シンポジウム：高気圧酸素治療の安全基準をめぐる諸問題

司会 名古屋大 横原欣作

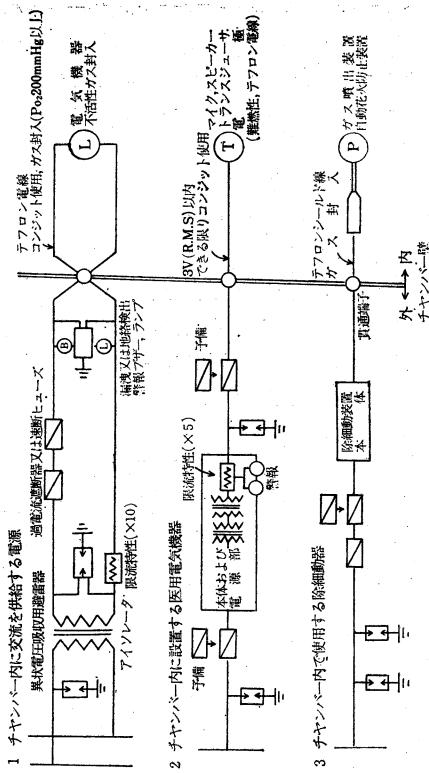
戸崎：ME装置メーカーの立場から安全基準ならびに電気系に関する暫定的勧告について意見をのべたいと思います。とくに電気系の暫定的勧告を要約して図示すれば図1の如くになりますが、これについて逐項的に問題点をあげてみたいと思います。

1. まず安全基準(27)(62)において生体電気現象用の貫通端子を設けることが規定されています。生体電気現象とは脳波、心電図のような生体内発電現象をいい生体に電極をはりつけることで誘導できるものをいべきであります。一方勧告では(11)~(15)で生体用トランスジューサについて述べているであります。以上のことから考えあわせれば高気圧治療装置には生体電気現象設備だけを常設とし難燃性のものを用い、空気、酸素加圧下で使用できるものとすることにし、他の生体現象用トランスジューサは空気加圧時だけに使用を制限して一般品を用いることとし、必要時チャンバー内持込みとすることとすれば、以上のことが許さればトランスジューサについては特別なものを必要としないのではないかと考えられるであります。トランスジューサの正常電流と短絡電流について暫定勧告(13)では1:5と規定していますが、現用トランスジューサのデータを示せば表1の通りであり、この規格からはずれるもの多く見受けられるであります。しかしこの規格に入るも

のでも血流計のように比較的大電流のものがあり、入らないものでも温度計のように微小電流のものもあることもまた事実であります。酸素下の発火の主な原因是断線、短絡時のスパークにあると思われますので、電流の絶対値を制限し、それをオーバーするものは使用禁止とする方が実際的ではないかと思いますがいかがでしょうか。

2. 勧告ではME機器個々に避雷、過大電流のための保護装置、警報装置等を二重に設ける規定となっていますが、これはコスト上たいへんな問題となります。もし(3)～(5)に規定されている電源回路から電力の供給を受ければ一般用装置の使用が可能であり、しかも安全上からは同程度の保護を実施し得ると思われる所以検討頂きたいと思います。またこの文中では難燃性の定義が明確ではありません。メーカーの立場としてはたとえばテフロン電線を使えというように材料の指定を受けた方が好都合でありますので、このようなご配慮をいただきたいと思います。

まず電極コードをシールド線とする意味はどのような理由によるものでしょうか。またその場合シールドの露出したものを用いるか、絶縁被覆されたものがよいかについてもご指定いただきたいと思います。

つぎに自動火花防止装置は接触抵抗検知式でよいかどうかという問題があります。これは電極が生体に接触すると自動的に通電可能な状態になり、さらにスイッチを手動で入れると通電する方式であります。この方式は実施した例がありますけれども、接触不完全の場合でも通電可能となり得ますし、また場合によっては火花発生の恐れがあるので完全とはいえないものであります。しかし、これ以上のものは現実的には難しいのでご意見をお伺いしたいであります。

つぎに不活性ガスをコード内まで入れることは非常に特殊なコードを用いねばならないことになりますし、操作上にも難点があるのでこの規定は電極周辺のみに縮して頂けないかと思うのですが。

最後に環境条件に最大酸素濃度という条件が付してあります、空気加圧時のみに使用という条件付にしてはどうでしょうか。

今回の御発言中、勧告(3)～(5)に規定された電源回路にME機器の保護装置（避雷器）を省略することはきわめて合理的な考え方で、安全上何等問題がなく、早速そのように改めるべきものと考えられるであります。

またトランステューサ用回路の短絡電流についても、骨子はこれが継続して発生する時に導線の過熱による着火を招来しないようにすることでありまして、そのため正規値の5倍以下すなわち正規値は安全電流の1/5以

下、安全電流は導線温度上昇が50°Cとなる値の1/5とし、短絡時においても安全電流に保持されるように基準を定めたものであります。そこでこの条件を設計上満足し難いものについて、どのように安全性を確保しつつ実際に則した基準を作定するかは、今後の検討課題であろうと思います。

除細動器について、電極コードをシールド線とする理由は、コードの絶縁破壊が万一発生した場合でも、コードを介して線とシールド間で火花が飛ぶに止り、コード外方の空間に火花が発生することにより着火がおこるのを防ぐためであります。

第 1 図 インターホン回路図

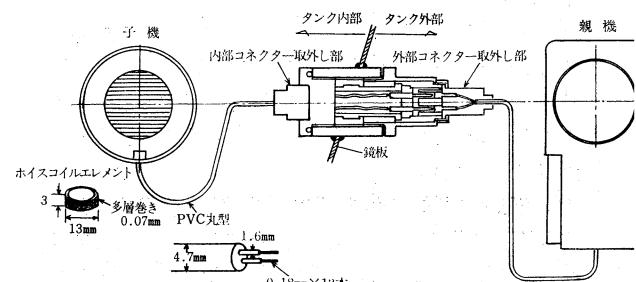
子機の電気回路は、第1図のように単にスピーカーマイクとしてのボイスコイルと、 $10\mu F$ のコンデンサが直列に接続されたものです。子機には元来、親機側を呼出すスイッチがありますが、これは火花を発して危険であるとのことから取去られており、したがって、この場合そのスイッチはないものとして取扱いました。

第2図 インターホン外形およびコネクター部

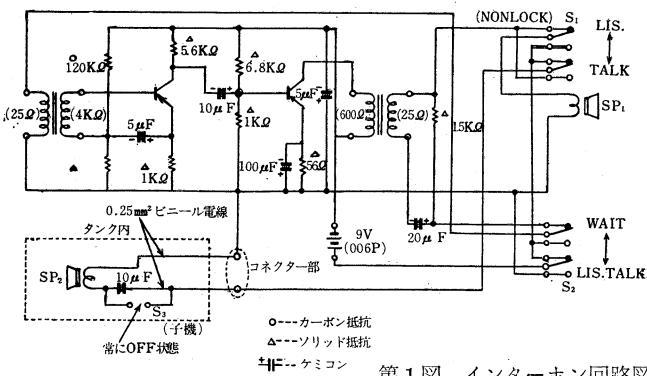
となりました。実際にインターホンで使われている子機回路のボイスコイルは、第 2 図に示すように素線径が 0.07mm のもの 1 本で構成され、これに電流を流すと約 1.2 (A) すべて溶断し、発火しないことが判明しました。また、子機回路のロック内リード線は、素線径 0.18mm × 12 本撚りの PVC 線で、この太さは上記の温度上昇試験を行なったビニル電線の約 5 倍の断面積を有していますので、ビニル電線で発火を生じないような大きさの電流であれば、実際に使用されている PVC 線でも当然発火しないものとみなすことができます。
